Audi A4 / S4 / A6 / S6 / A8 / TT エアバッグの改修

リコール届出番号	外-3328	リコール届出日	2021年12月8日
基準不適合状態にあると認める構造、装置又は性能の状況及びその原因	運転者席用エアバッグのインフレーター（膨張装置）において、吸湿防止が不適切なため、ガス発生剤が吸湿することがあります。そのため、使用過程でガス発生剤が吸湿や乾燥を繰り返した場合など、エアバッグ作動時に正常に展開せず、乗員が負傷するおそれがあります。		
改善措置の内容	全車両、運転者席用エアバッグのインフレーター（膨張装置）を対策品に交換します。

不具合発生箇所

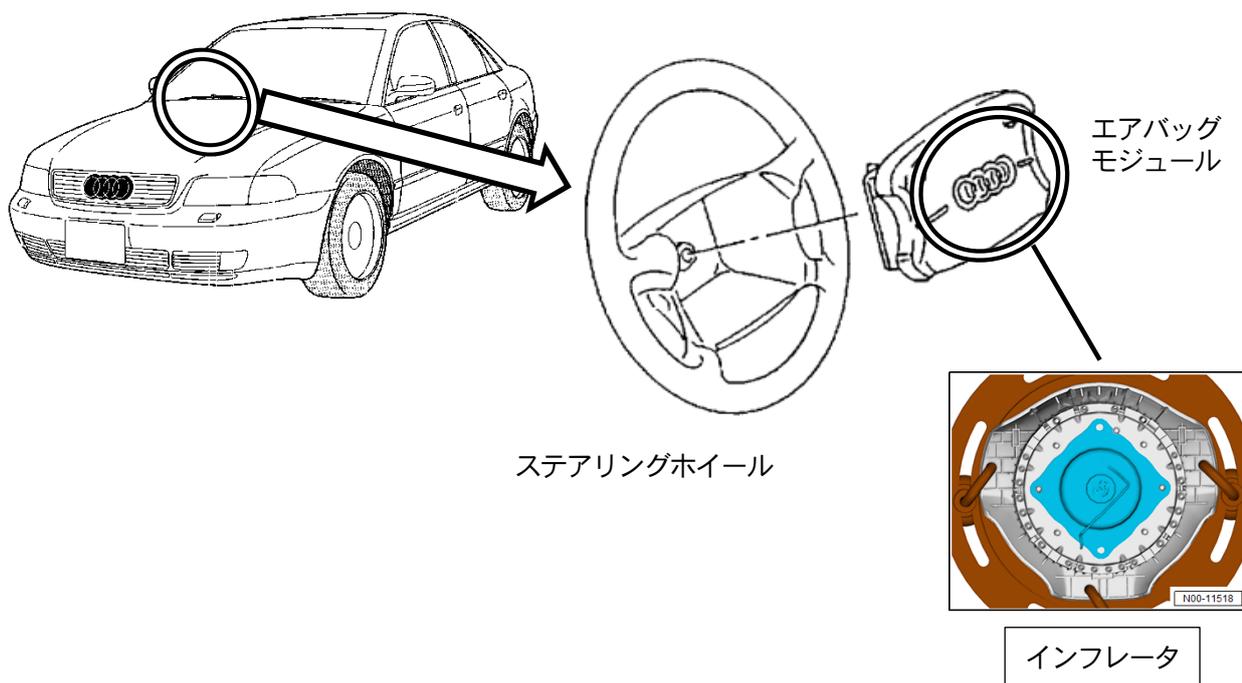
注： は、交換する部品を示します。
